Modifications réglementaires concernant le projet résidentiel situé au 6125, 1^{re} Avenue

Projet de règlement modifiant le Règlement de l'Arrondissement de Charlesbourg sur l'urbanisme relativement à la zone 45092Pa, R.C.A.4V.Q. 242

Activité de participation publique

Consultation écrite

3. Il est plus sécuritaire pour le projet de sortir sur la 1^{re} avenue.

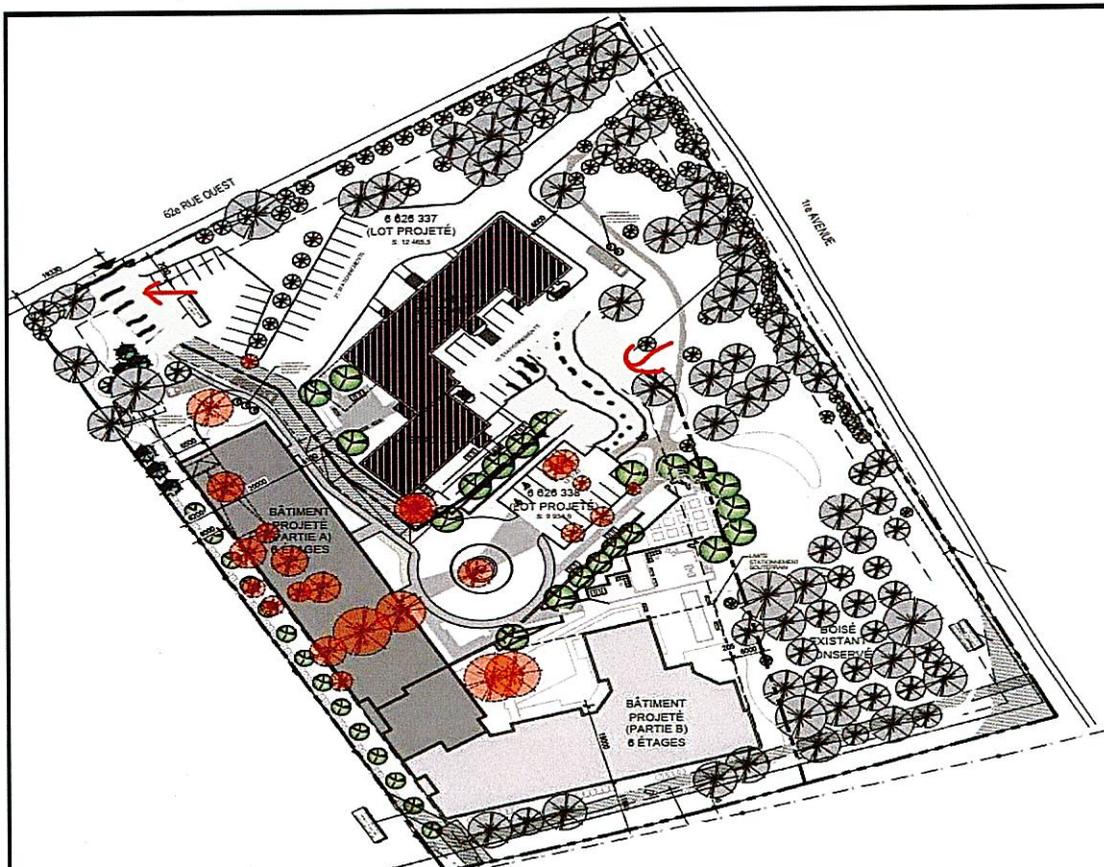
Il est plus sécuritaire d'utiliser l'entrée principale de la première avenue, car elle est mieux configurée avec 2 voies de chaque côté. De plus, la ville peut ajouter un feu de circulation sur le 1^{re} AV pour mieux gérer l'entrée du projet.

6. Option de sortie 1^{re} Av numéro 3.

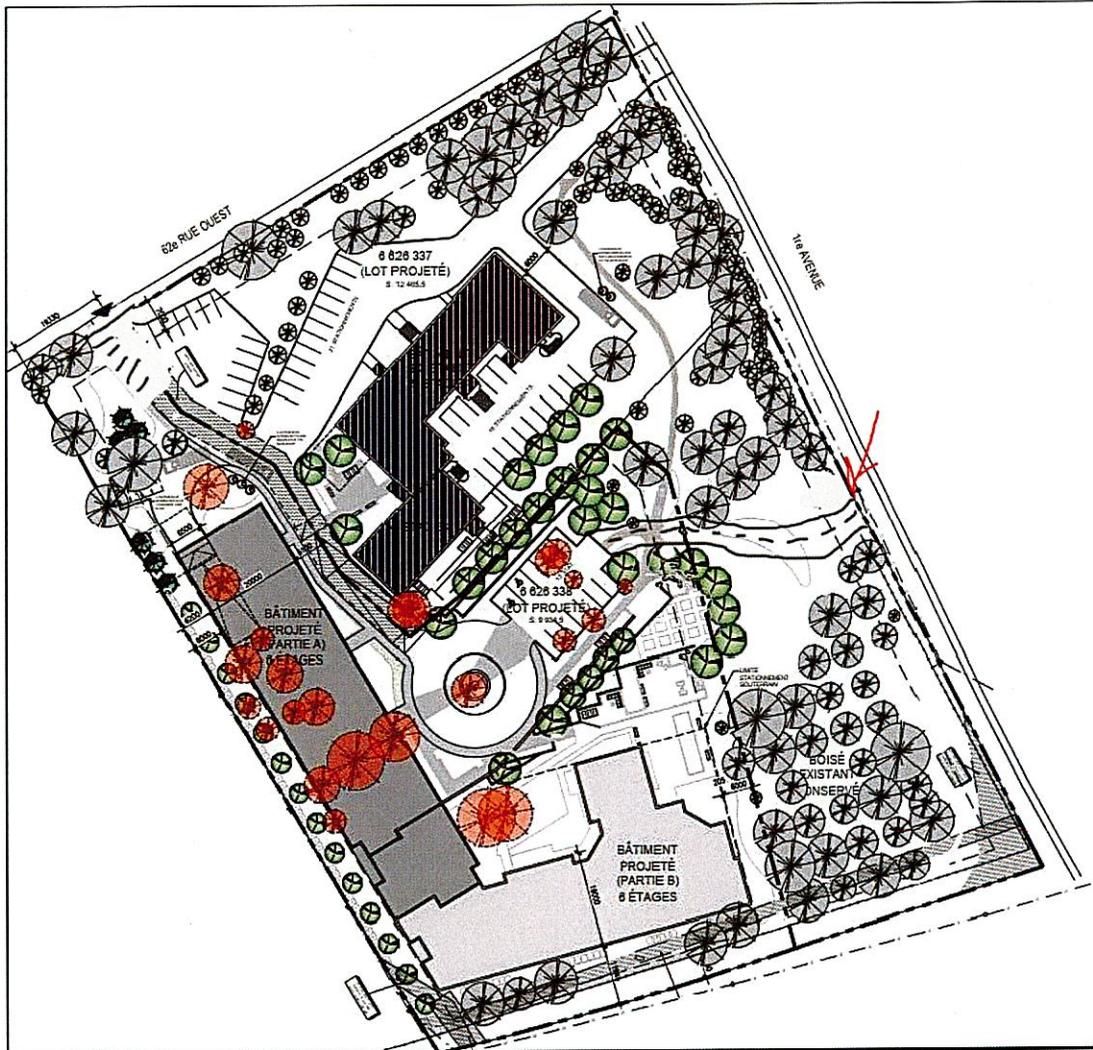
Il est possible de faire une rue qui débute du stationnement de rondpoint et qui débouche sur la première avenue. C'est possible de faire cette sortie, comme plusieurs sorties existantes du côté Est de la première avenue.

6. Option de sortie 3^e Av numéro 5

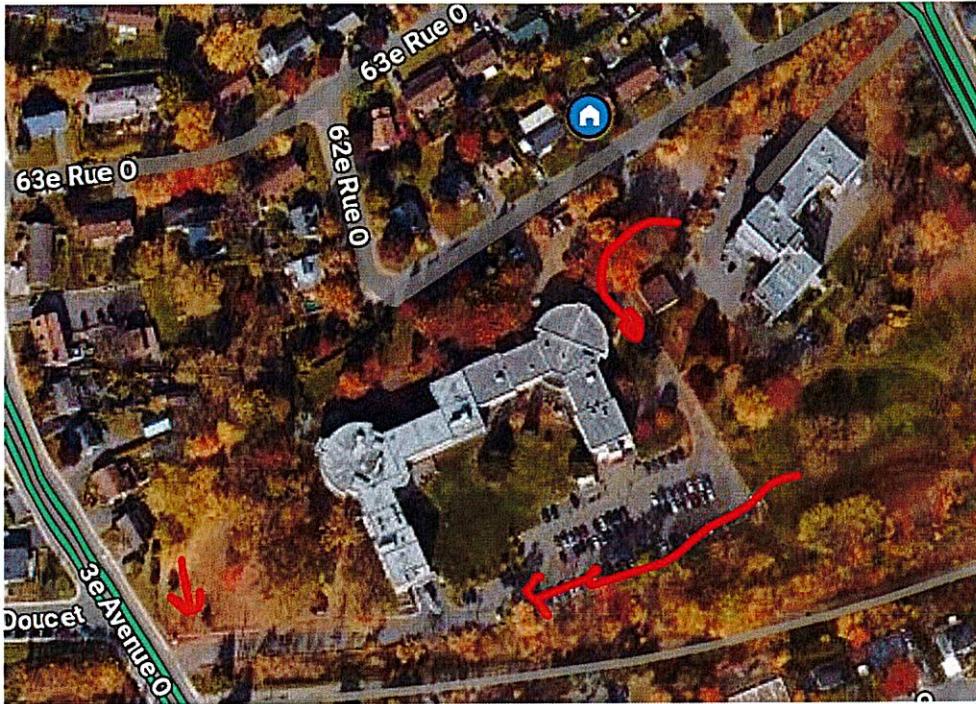
Utiliser la même rue que le Centre d'Hébergement St-Jean-Eudes pour aller rejoindre la 3^e Av O.
